DOSSIER DE DEMANDE DE MODIFICATION
D'UN PERMIS DÉLIVRÉ EN COURS DE VALIDITÉ
N°PC 077 322 19 00001

RÉALISATION D'UN ENSEMBLE
IMMOBILIER LOGISTIQUE

COMMUNE DE
MOUSSY-LE-NEUF (77230)

PLAN DES FACADES
ET DES TOITURES

FACADES ENTREPOT- Ech. : 1/300ème

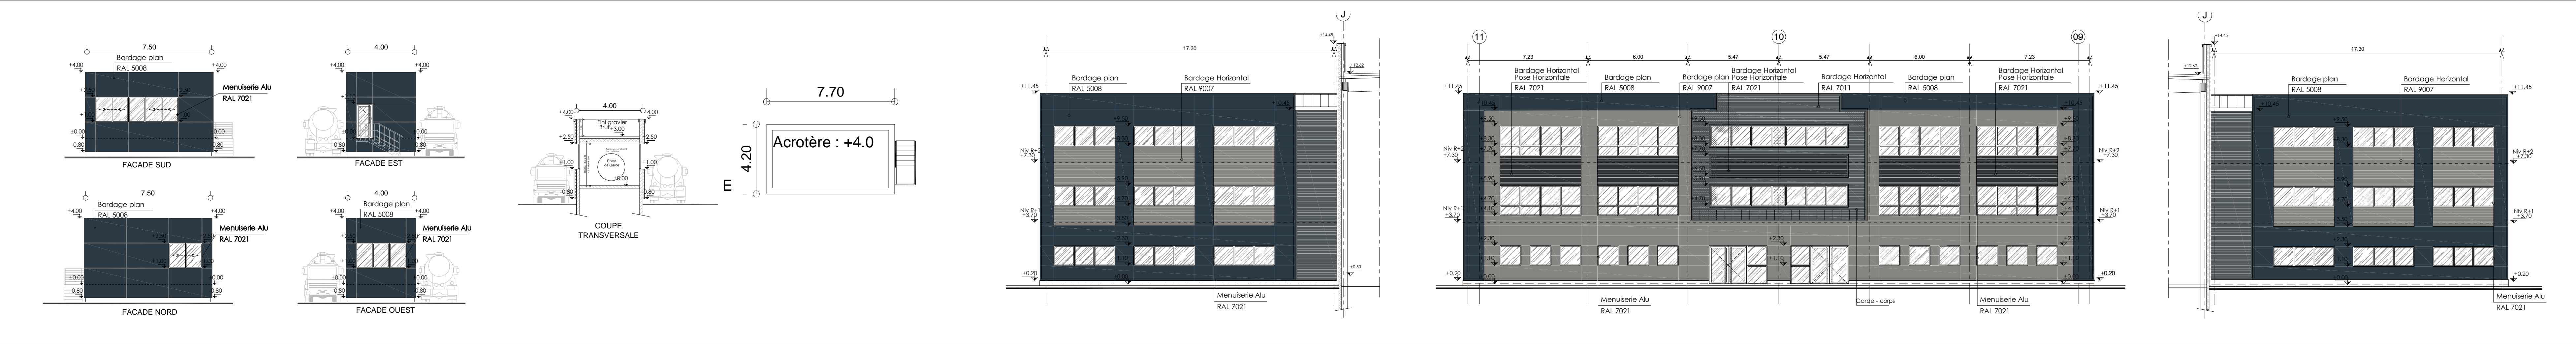
- 24. Modification de l'altitude de l'acrotère de l'entrepôt : 14.45m (anciennement 14.95m)
- 25. Ajout de tunnels de chargement (Autodocks) aux portes de mises à quai situées en façade principale;

- 26. Intervention de la disposition des portes IS et plain-pied situées sur la façade principale entre les files 13 et 14 (cellule C5) et entre les files 4 et 5 (cellule C2);

- 27. Modification de l'altitude des bandeaux en vitrage synthétiques situés sur la façade principale de l'entrepôt (5.00m à 8.20m);
- 28. Elargissement des "jambages" centraux formés par le bardage gris bleu-gris 'RAL 5008' entre les files 5-6 et 11-12 et situés en façade arrière de l'entrepôt;

- 29. Ajout d'une double porte (issue de secours) en façade arrière au niveau de la cellule C1bis entre les files 3 et 4;
- 30. Remplacement de toutes les portes IS situées à l'arrière de l'entrepôt par des doubles portes (passage 180 cm);

- 31. Ajout de portes supplémentaires dans les volumes adjacents au bâtiment (pignons est et ouest) correspondant aux issues de secours des locaux techniques créés;
